PILNE POWIADOMIENIE DOTYCZĄCE BEZPIECZEŃSTWA PRACY URZĄDZEŃ

Nazwa produktu: **Pompy strzykawkowe Alaris™/Asena™ GS, GH, CC, TIVA, PK, Enteral**

Identyfikator FSCA: **RA-2018-03-01**

Data: **czerwiec 2018 r.**

Rycina 1: Lokalizacja płyty tylnej i sprężyny S5 w pompie strzykawkowej Alaris.

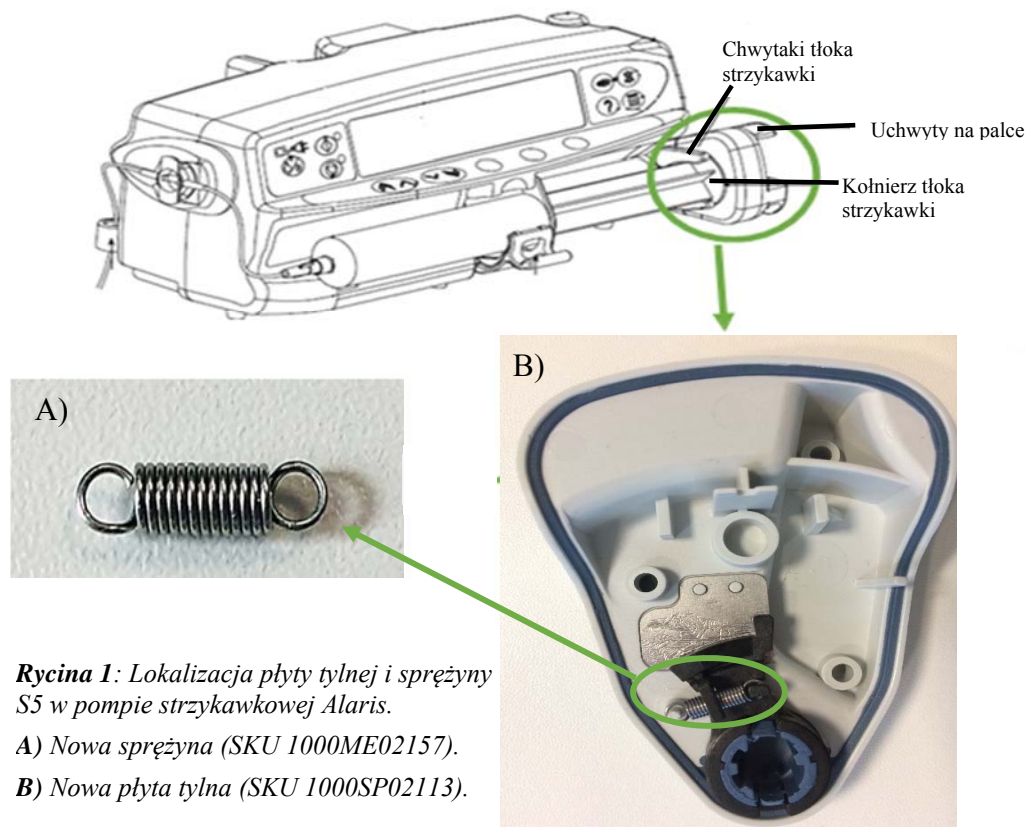
Firma BD podejmuje działanie korygujące dotyczące pomp strzykawkowych Alaris™/Asena™ mające na celu wymianę obecnej sprężyny uruchamiającej (S5) w płycie uchwytovej na nową sprężynę o udoskonalonej konstrukcji. Sprężyna znajduje się w tylnej płycie uchwytu tłoka strzykawkowej, jak pokazano na rycinach 1A) i B). Działanie to jest podejmowane w celu poprawy funkcjonowania i niezawodności sprężyny S5, a tym samym ograniczenia ryzyka powstania szkody u pacjenta. Niniejsze działanie korygujące zastępuje wymianę sprężyny S5 do pompy strzykawkowej Alaris™/Asena™ określone w powiadomieniu dotyczącym bezpieczeństwa pracy urządzeń o identyfikatorze RA-2017-02-02, wydanym w marcu 2017 r.

Sprężyna S5 znajduje się na tylnej płycie uchwytu tłoka strzykawkowej i zapewnia, że kołnierz tłoka strzykawkowej jest ciasno osadzony między chwytkami tłoka strzykawkowej a płytą tylną.

Według ustaleń firmy BD, w przypadku uszkodzenia sprężyny uruchamiającej (S5) w płycie uchwytywnej uniemożliwione może zostać zabezpieczenie tłoka strzykawki, za pomocą uchwytów na place, w mechanizmie uchwytu tłoka, czego efektem może być powstanie niewielkiej szczeliny pomiędzy kołnierzem tłoka strzykawki a mechanizmem napędu strzykawki. Zob. ryc. 1.

A) Nowa sprężyna (SKU 1000ME02157).

B) Nowa płyta tylna (SKU 1000SP02113).
